**PARC EOLIEN DE BEAUCAMPS**  
**Beaucamps-le-Jeune (80)**  
-----

**Mémoire en Réponse au Relevé des Insuffisances du 05 août 2021**

**Mai 2022**

Figure 1 Plan d'ensemble (réduit)

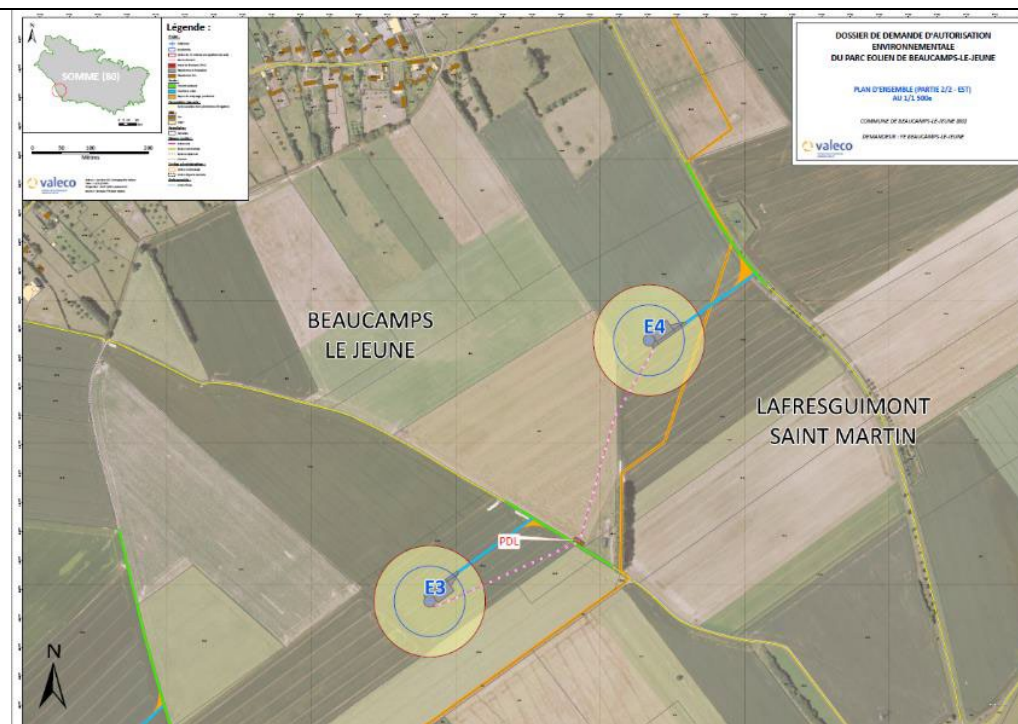
Aucune des éoliennes du projet ne respecte la doctrine de la commission départementale de la préservation des espaces naturels, agricoles et forestiers de la Somme. Ce point doit être justifié.

Dans la conception du projet, Valeco s'est attaché à réutiliser au maximum les chemins ruraux et voies communales existants. En effet, 75 % des voies d'accès sont des voies existantes qui seront renforcées. L'orientation des plateformes et la création des chemins de desserte des éoliennes ont été discutées avec les agriculteurs afin de minimiser la gêne induite par le parc éolien sur les travaux agricoles.

Le dossier de demande d'Autorisation Environnementale comporte des plans des infrastructures du parc éolien (documents 7-2 Plans réglementaires et 7-3 Plans d'Ensemble) :

Sont notamment visible sur ces plans, les pistes d'accès à renforcer pour permettre la construction et l'exploitation des éoliennes, les pistes d'accès à créer, les plateformes des éoliennes, les postes de livraison et le raccordement inter-éolien.

Figure 3 Plan des zones de ruissellement

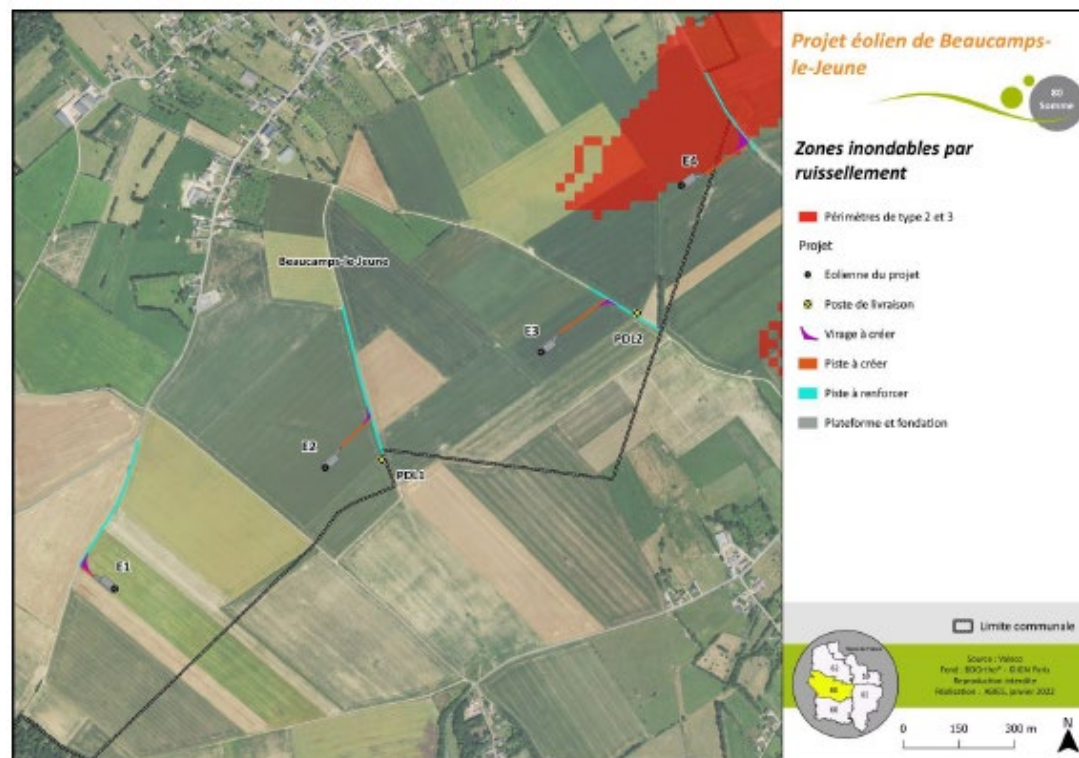
*L'éolienne E4 se situe en partie dans une zone à risque d'inondation de type 2 et 3. Le projet prévoit une gestion du risque ruissellement pendant la conception, la réalisation et l'exploitation du parc. Seulement, l'éolienne ne se situe pas sur un axe de ruissellement mais dans une zone potentiellement inondable à cause d'autres axes. Il est recommandé de prendre en compte ce risque pour l'éolienne E4.*

En effet, la plateforme et le chemin d'accès à l'éolienne E4 sont en partie concernés par une zone inondable via ruissellement, concentration des écoulements de catégories 2 et 3. L'éolienne E4 ne se situe pas sur un axe de ruissellement mais dans une zone potentiellement inondable à cause d'autres axes. Les écoulements de catégories 2 et 3 matérialisent l'emprise inondable liée à la continuité des axes préférentiels de ruissellement, et prenant en compte les pentes et la topographie du terrain sur la carte dynamique des bassins d'hydrographie.

Toutefois, sur l'ensemble des phases du projet (construction, exploitation et démantèlement), l'impact de ce projet sera faible ou nul au regard du risque de ruissellement.

Figure 4 Carte du contexte éolien

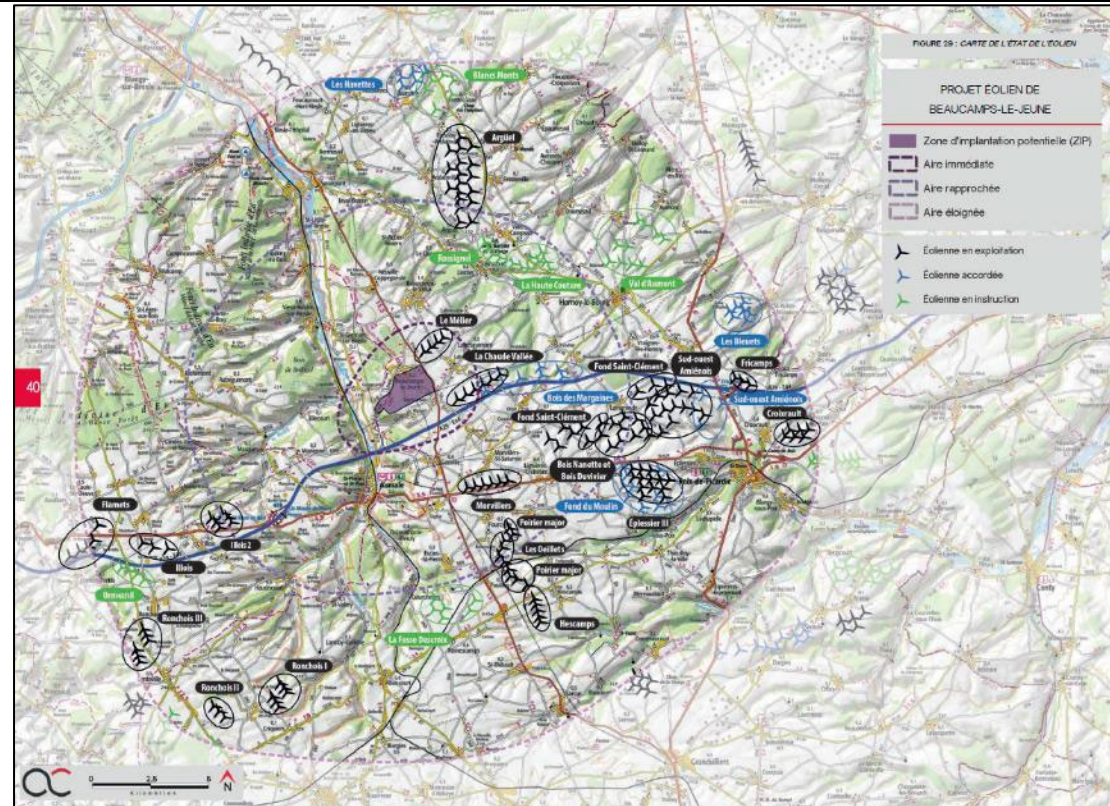
<p><b>Contexte éolien</b></p>		
<p>PIÈCE 4.3.2 –        Étude paysagère</p>	<p><i>Le contexte éolien n'est pas identique entre la cartographie de l'étude d'impact (page 15) et la cartographie de l'étude paysagère (page 40). La cartographie du volet paysager omet les parcs éoliens Poirier-Major, les Œillets, Fond du Moulin. Sur l'ensemble des cartographies du contexte éolien, on note l'absence des parcs éoliens en instruction de Rossignol et Haute Couture. Le contexte éolien est à mettre à jour 3 mois avant le dépôt des compléments, ainsi que l'ensemble du dossier. Il convient par ailleurs de présenter la situation du projet par rapport aux autres parcs existants ou autorisés dans un rayon de 20 km</i></p>	<p>Le contexte éolien a bien été mis à jour (partie B du volet paysager), et notamment la carte et le tableau du contexte pages 40 et 41 de ce volet.</p>

Enfin, il est demandé de présenter les enjeux et leurs qualifications en termes de mitage, composition inter-parcs, respirations paysagères inter-parcs et saturation visuelle.

Dès lors, l'analyse des effets cumulés, présentée page 42 du volet paysager, a également été actualisée.

Figure 6 Hauteur des éoliennes à proximité

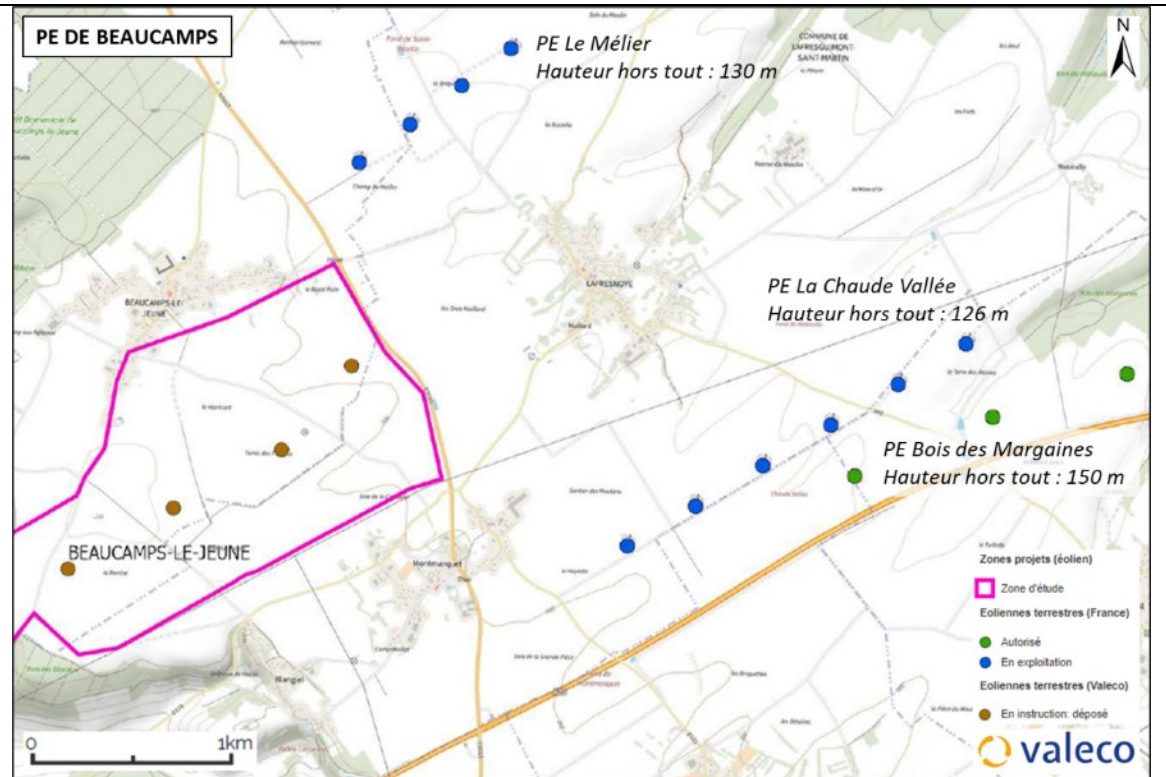
<p><i>Il n'y a pas de variante de hauteur des éoliennes. Il est attendu une justification sur ce point, compte tenu notamment de la proximité du projet avec les vallées. Il est demandé également de justifier la hauteur retenue par rapport aux deux parcs déjà existants.</i></p>	<p>L'étude d'impact présente trois variantes et en analyse les impacts sur l'environnement. Ces trois variantes présentent effectivement des hauteurs d'éoliennes similaires, la hauteur globale des éoliennes prévues pour chacune de ces variantes n'excédant pas 155 m.</p> <p>Si cette hauteur peut sembler importante au regard de la présence des vallées, il est important de souligner qu'une telle hauteur est en réalité faible pour un parc éolien actuellement et que le choix de maintenir une telle hauteur a justement été fait pour limiter l'impact du projet sur son environnement.</p> <p>Cela est d'autant plus vrai en observant les parcs les plus proches. En effet, les parcs de La Chaude Vallée et Le Mélier sont composés d'éoliennes de 126 et 130 m de hauteur totale, ces parcs étant exploités depuis 2012 et 2016 déjà. Le parc du Bois des Margaines, plus récent car accordé en 2020, présente des hauteurs totales d'éoliennes de 150 m.</p>

La hauteur retenue du parc éolien de Beaucams est donc en adéquation avec le contexte technologique actuel, les enjeux paysagers du site et le contexte éolien local.

Figure 14 Proposition d'aménagement pour le portail du château de Beaucamps

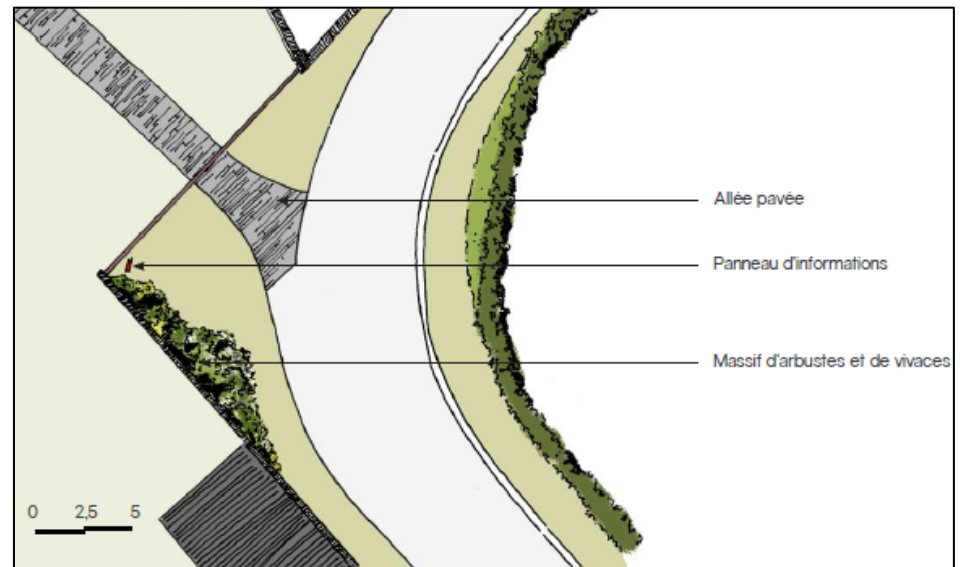
Toutefois, les photomontages révèlent un impact fort depuis les abords du château de Beaucamps-le-Jeune se trouvant dans l'aire d'étude immédiate, ainsi qu'une situation de covisibilité depuis l'entrée du bourg au nord. Une mesure est proposée afin de valoriser les abords du château, celle-ci est détaillée ci-après (**mesure M8**). Cette mesure a été définie en étroite collaboration avec la propriétaire du château.

L'entrée du château de Beaucamps-le-Jeune, classé au titre des monuments historiques, est aujourd'hui peu aménagée et n'est pas mise en valeur depuis l'espace public. La présence de poteaux électriques de part et d'autre du portail et d'un poste électrique en béton d'environ 4 m de haut sont très prégnants depuis les abords du portail principal (cf photographie) et ne concourent pas à la mise en valeur du site. L'enfouissement des lignes et du poste électrique va améliorer la visibilité du monument et son intégration paysagère dans le village. (Ces mesures prendront effet en 2021. Un budget de 100 000 € sera alloué par le groupe Valeco afin d'aider la commune à l'enfouissement des réseaux.)

Suite à cette phase, et comme il a été convenu avec la Châtelaine (propriétaire du château) et la mairie, afin de réaménager l'espace public suite à ces modifications, un panneau d'informations (époque de construction, particularités architecturales...) et un massif de vivaces seront prévus aux abords du portail ainsi qu'un aménagement de la voie d'accès au château en pavés, permettant de lier visuellement l'espace public à la porte d'entrée principale, et favorisant ainsi son intégration paysagère.

- **Panneau d'information** : Le panneau d'information sera placé de manière visible près du portail du château. Le coût de la réalisation et de la mise en place de ce panneau est estimé à : 4000 € HT

- **Allée pavée** : Une allée pavée sera installée pour mettre en valeur le portail du château jusqu'à l'entrée principale et minéraliser son entrée. Cet allée représente environ 100 m<sup>2</sup>. Le prix de la fourniture et de la pose de ces pavés est d'environ 60 €/m<sup>2</sup> soit un prix de mise en œuvre d'environ : 6000 € HT

- **Massif d'arbustes et de vivaces** : Réalisation d'un massif d'arbustes et de vivaces d'environ 30m<sup>2</sup> à l'ouest de l'entrée du château. Le prix de la fourniture et de la plantation est d'environ 50 €/m<sup>2</sup> soit un coût de mise en œuvre d'environ : 1500 € HT.

Figure 17 Extrait d'une carte de saturation visuelle

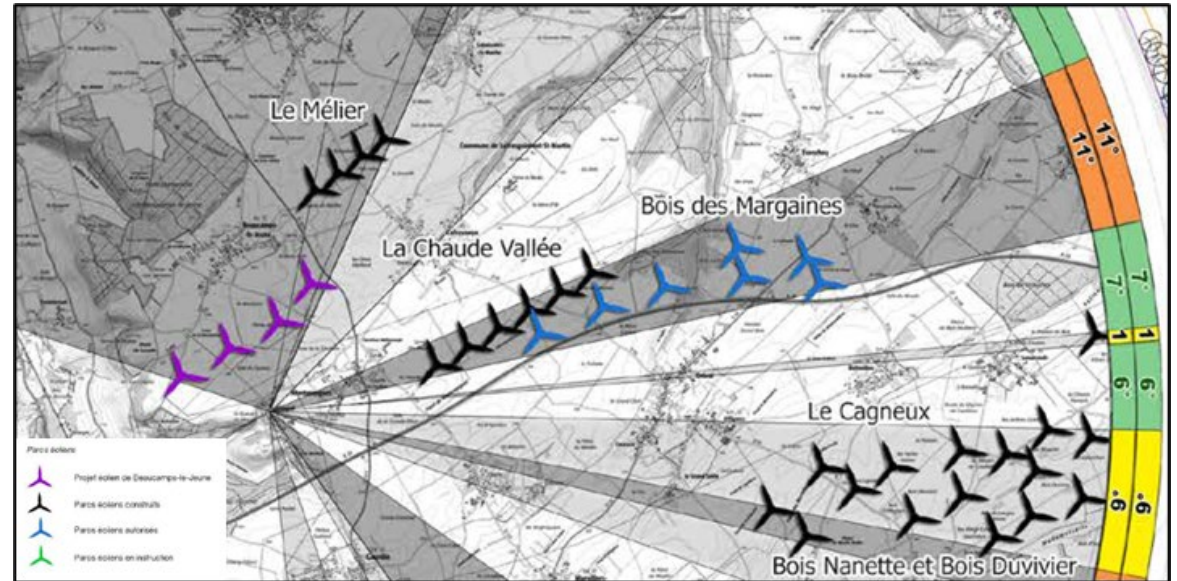
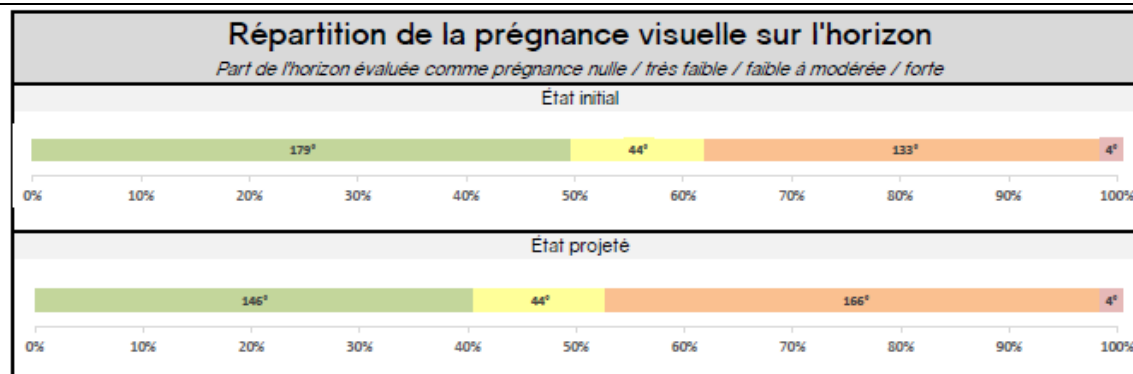
*Compléter l'analyse de la saturation visuelle en prenant en compte l'avis et les demandes de la DDTM. Cf. partie 3.6.3 de l'avis de la DDTM*

Le contexte éolien ayant été mis à jour, l'analyse de la saturation visuelle a également été actualisée. Cette analyse, déjà présentée ci-avant, localise sur toutes les cartes les parcs et les différencie selon leur état d'avancement.

Figure 18 Photomontage à 360° depuis le hameau de Charny (extrait)

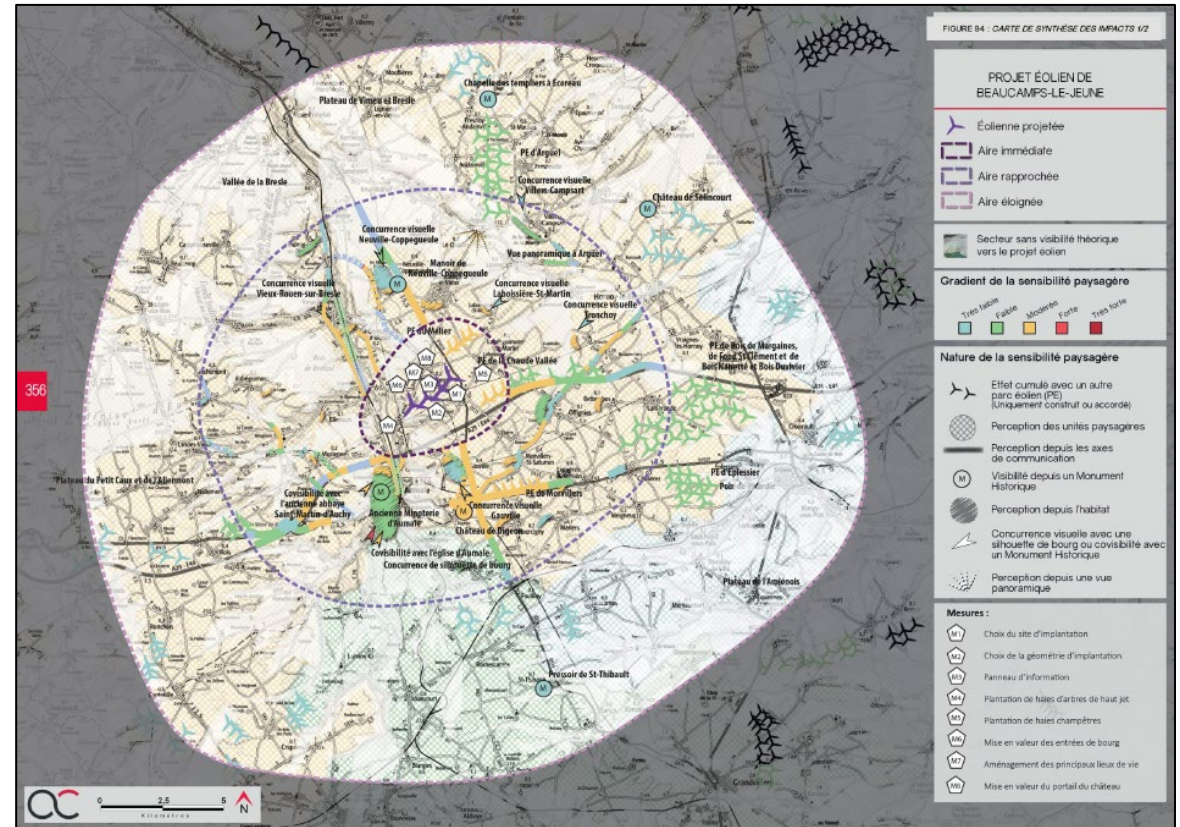
Pour Blangiel, le projet occupe un champ visuel de 93°, il augmente l'espace d'occupation de 83°, et le plus grand espace de respiration passe de 129° à 65°. Cependant, le parc de Illois II dans la Seine-Maritime coupe un espace de respiration vers le sud-ouest et si on ne prend pas en compte le parc en instruction de Fosse Descroix, l'espace de respiration est de 140°. L'analyse indique page 326 que "Ainsi, en réalité, il est probable que l'on observe un vaste espace de respiration (de plus de 100°) dans cette direction. La planche de photomontage n°42, prise depuis la frange nord de Blangiel (point haut) le confirme." Le panoramique à 180° du photomontage n°42 est pris vers le nord nord-ouest et ne montre qu'une partie de l'espace de respiration potentiel, de plus la qualité du panoramique et sa taille réduite ne permettent pas de visualiser les éoliennes, il ne peut donc pas confirmer cette supposition. Un photomontage à 360° est donc nécessaire depuis ce point.

Par ailleurs, l'analyse de la saturation visuelle depuis le hameau de Charny a également été intégrée pages 366 à 371. D'après cette analyse théorique, la saturation visuelle du grand paysage n'est pas avérée du fait qu'il reste un espace de respiration supérieur à 90° (146° précisément).

Enfin, l'analyse du photomontage depuis ce hameau met en évidence que le projet de Beaucamps-le-Jeune est visible dans l'axe de la route, sur une ligne lisible, avec une faible prégnance. Plus à l'est les parcs existants du Mélier et de la Chaude Vallée se chevauchent. Le parc de la Chaude Vallée est visible avec une prégnance deux fois supérieure au projet. Enfin, plus au sud le parc autorisé du Bois des Margaines est visible dans son ensemble. La totalité des projets visibles de concentrent sur un même angle horizontal.

Figure 19 Carte d'occupation du sol

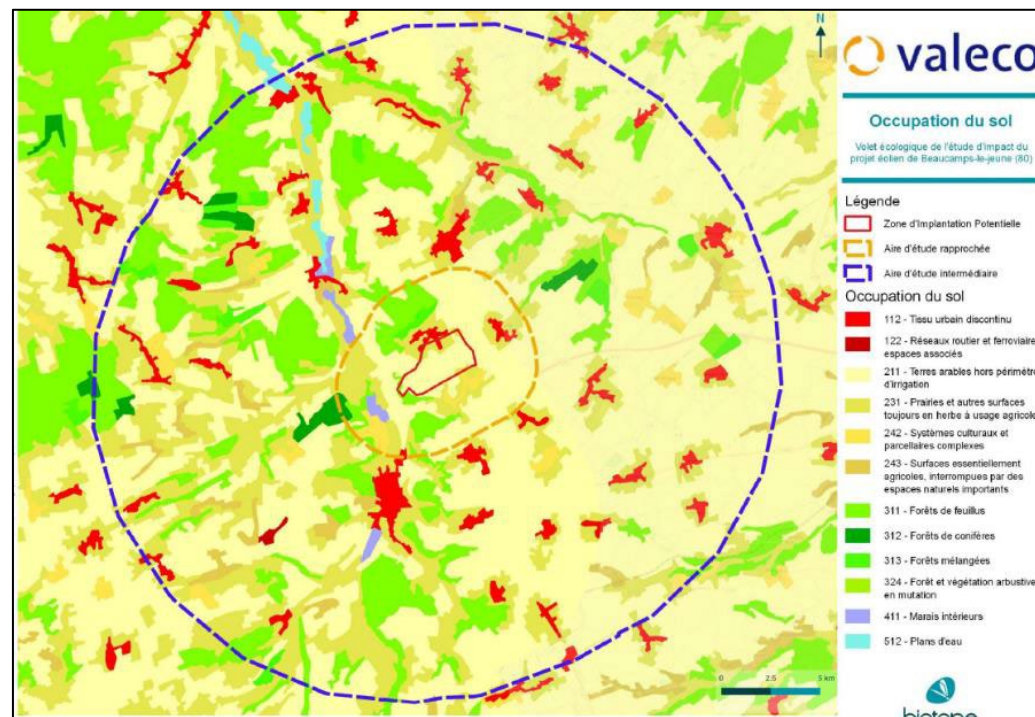
*L'ex SRCE montre la présence d'un réservoir de la trame boisée et d'un corridor de la trame bocagère. La présentation de l'ex SRCE (partie diagnostic) est une première étape pour appréhender les enjeux régionaux. Elle doit être complétée d'une approche territoriale, permettant de dégager les continuités locales : cela peut passer par de la modélisation ou de l'observation de terrain. Une cartographie est attendue.*

La cartographie apportée dans le cadre de ces compléments en page 72 de l'étude écologique est issue de l'analyse de l'occupation du sol qui peut permettre d'apprécier les continuités locales présentes sur l'aire d'étude.

Selon la base de données européenne d'occupation biophysique des sols, Corine Land Cover, la Zone d'Implantation Potentielle comprend, à son extrémité ouest, une zone forestière composée de feuillus et le reste de la ZIP est composée de terres arables, de surfaces agricoles et de tissus urbains.
